Kwantitatieve risicoanalyse

Van Kessel Olie B.V. te Milheeze

projectnr. 257353 130620 - HE02
revisie 06
19 augustus 2013

Bestemmingsplan	Uitbreiding Van Kessel Olie, gemeente Gemert-Bakel
Adres/Plaats	Milheesestraat, Milheeze
Opdrachtgever	Gemeente Gemert-Bakel, mevrouw M.Willems-Van Gils
Aanleiding advies	Beoordeling externe veiligheidsaspecten
Projectnummers	
Advies opgesteld door	Ignace Cichy
Collegiale toets	Luuk Stortelder
Datum	13 maart 2014

Figuur 3 Materialen gestald bij nabij tanks

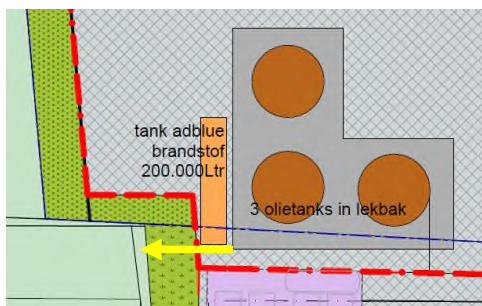
In voorschrift 11 van PGS 29 wordt omschreven dat materialen, die niet worden gebruikt, en afval verwijderd moeten worden of apart moeten worden bewaard. In de huidige situatie is geconstateerd dat nabij en op de tankput materialen en afvalunits aanwezig zijn (zie figuur 3). Dit is strijdig met de PGS 29.

In de nieuwe situatie kan deze situatie eenvoudig worden voorkomen omdat Van Kessel in de nieuwe situatie beschikt over een stallingsloods voor opslag van materialen. De stallingsloods ligt op veilige (en voldoende) afstand van de tankput (ongeveer 27 meter afstand). Hiermee wordt aan PGS 29 voldaan.

Figuur 5 Locatie vulpunt op het terrein

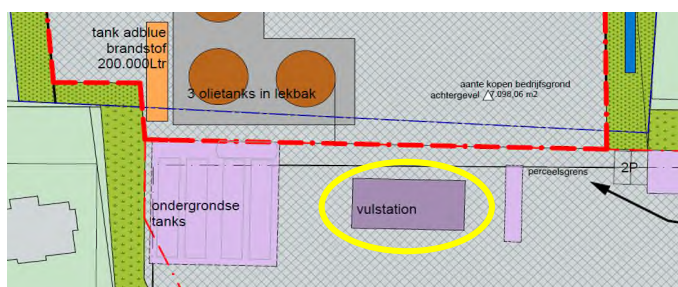
"Waar is het vulpunt van de opslagtanks?" en "Hoe is dit vulpunt gesitueerd ten opzichte van de al aanwezige vulpunten en opslagtanks?"
